**PARECER TÉCNICO BHTRANS/DSV/GEDIV Nº 317/2020
16 DE SETEMBRO DE 2020**

ASSUNTO: Licenciamento Urbanístico

REFERÊNCIA: Complexo Logístico LE.
Av. Waldir Soeiro Emrich s/n - Bairro das Indústrias - Regional Barreiro
Nº OLEI: 0356U / Nº GEDIV: 176C / PLU 178.560/15 / SIASP: 0256621

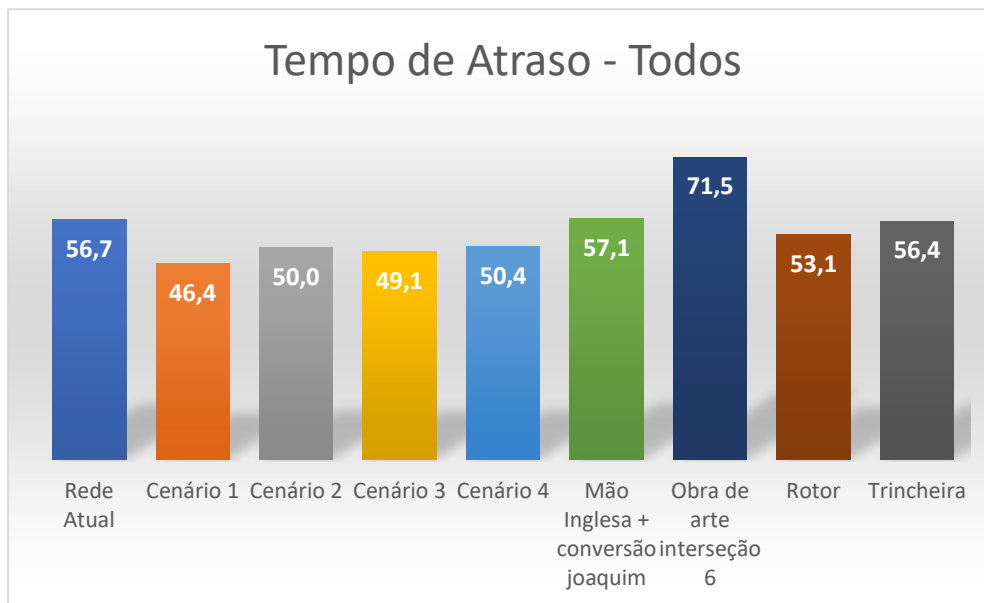
- Criação de passagem inferior em trincheira da Av. José Braga de Moura para a Av. Waldyr Soeiro Emrich. Essa ligação melhora o desempenho do fluxo na Av. Waldyr Soeiro Emrich sentido centro-bairro, mas apresenta uma necessidade de controle da junção do fluxo proveniente da trincheira ao fluxo da avenida no sentido bairro-centro, por não haver área disponível para alargamento da pista no terreno Reserva Ecológica, perdendo-se o ganho da passagem inferior.

- Criação de Anel suspenso de articulação dos fluxos entre a Av. Olinto Meireles, sentido Barreiro-Flávio Marques Lisboa, para a Av. Dep. Álvaro Antônio, sentido bairro-centro, e desta, sentido centro-bairro, para a Av. Olinto Meireles sentido Barreiro – Flávio Marques Lisboa. Essa solução de tráfego pode funcionar bem, mas teria sérios inconvenientes como custo elevado pelo volume de obra de arte e intrusão visual significativa, uma vez que para se construir um anel suspenso sobre uma rotatória ele deverá ser apoiado em um sistema de vigas em pergolado, nos moldes da transposição do trem Metropolitano na Av. Cristiano Machado, no bairro Primeiro de Maio.

Assim, entendeu-se que as “obras de arte” com essas características não apresentam custo/benefício que justifique a implantação nos horizontes avaliados. Portanto, entende-se que existem outras soluções, para as interseções consideradas críticas, que permitem ganhos de capacidade, mesmo mantendo a operação em nível, que são soluções menos onerosas e com menor impacto ambiental.

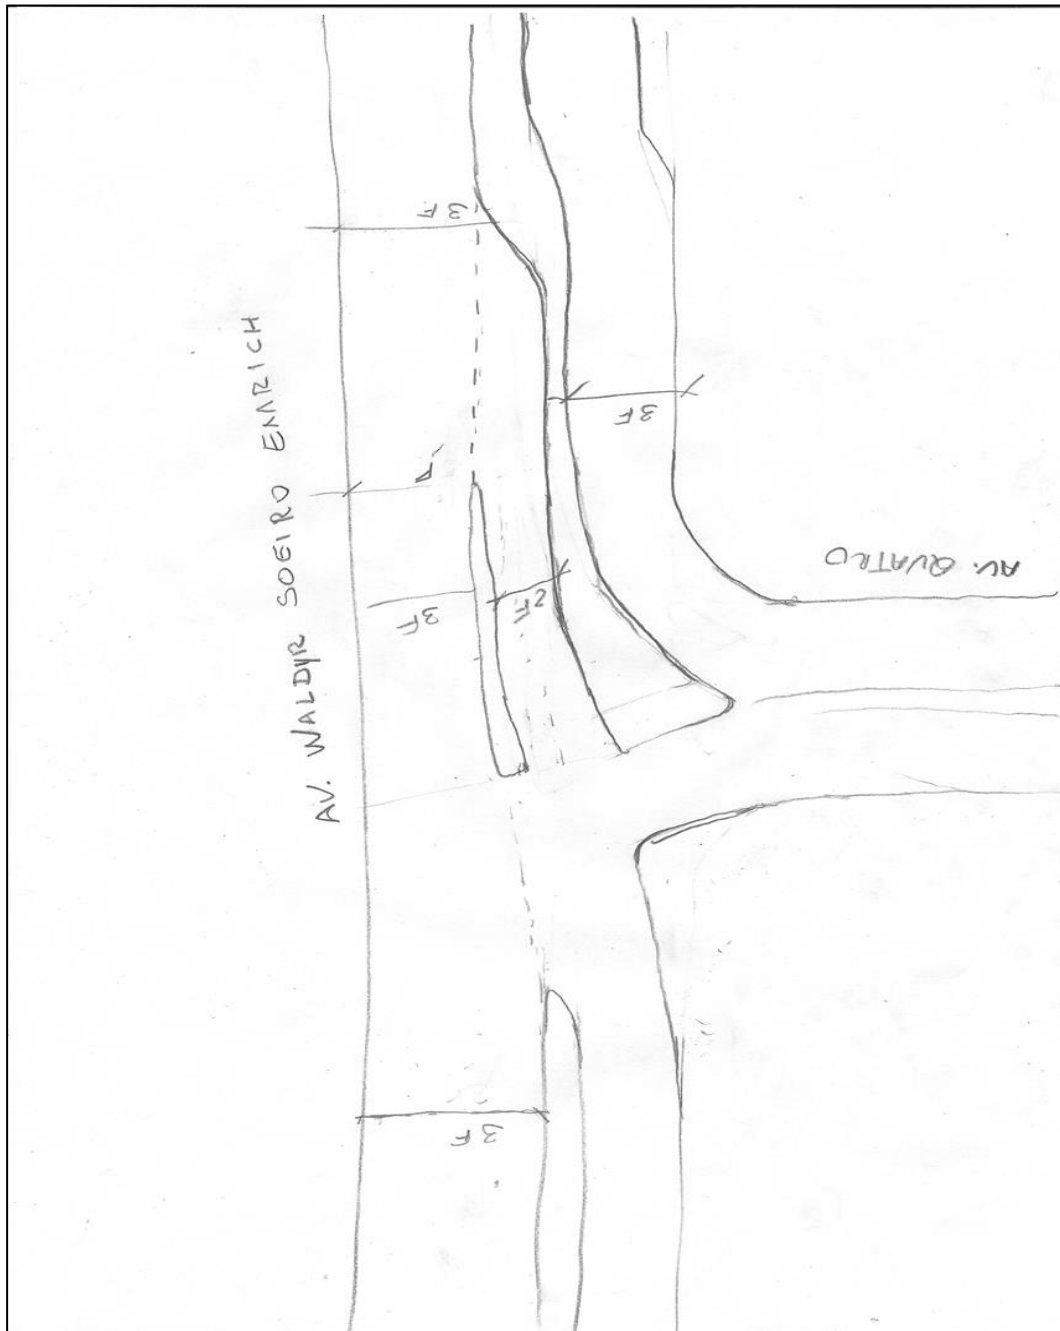
- 1) Interseção Av. Dep. Álvaro Antônio x Av. Quatro (Av. José Braga Moura) x Rua João Luiz Neto: alteração da geometria para que opere com um semáforo de dois estágios, conforme sugestão apresentada a seguir:

Entretanto, para que a Condicionante 15, da mesma PLU, seja considerada cumprida, o projeto viário a ser desenvolvido deve considerar as alternativas propostas nos pontos 1 e 4 e avaliar os pontos 2, 3 e 5 relatados no PT GEDIV 317/20.
